Ausg./Vers.	Antrag	Änderung		Datum	Gez.	Gepr.	Norm	QS
VEB Robotron ZFT			Bestueckungsplan					
Maße ohne Toleranzangabe		Bearb.	Datum	Name	Benennung Z1013 - E/A-Modul Dateiname: Z13_ea.pcb			
Längenmaße		Gepr.	25.05.2010	Zander				
Rundungshalbmesser		Norm		digitalisiert				
Winkelmaße		QS						
Klass.-Nr.		Typ						
		Zeichnungs-Nr.			Blatt 1 von 2			
		143 - 1040						
Maßstab	SCALE: 1.00	Variantenstückliste		Ers. f.	Revision: 1.0

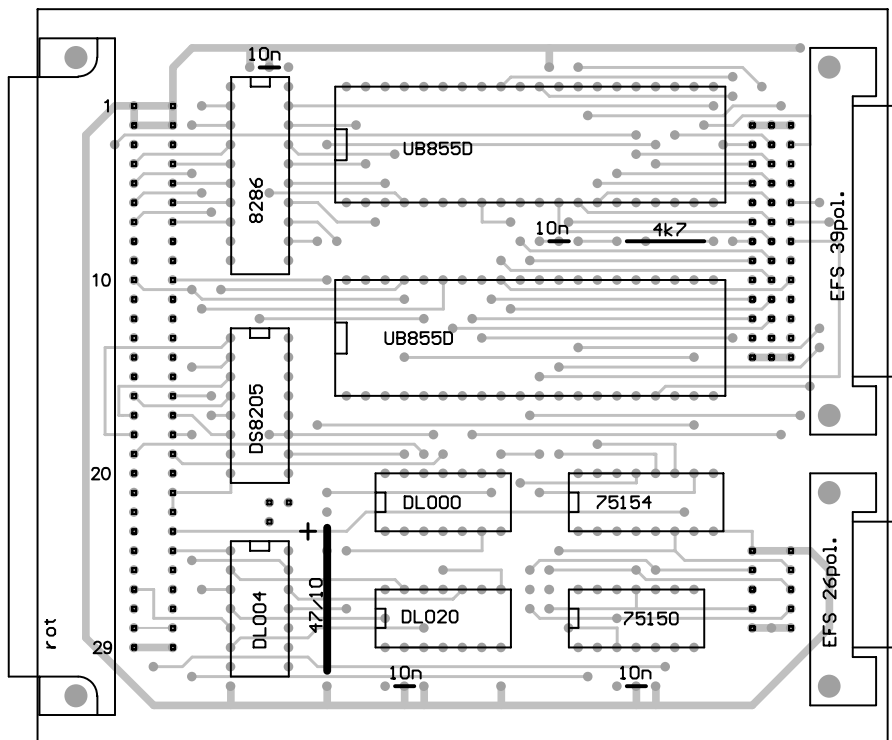
Auf der Original-Leiterplatte fehlen folgende Verbindungen:

- X1:21B und X1:22B nach GND
- C1 nach GND
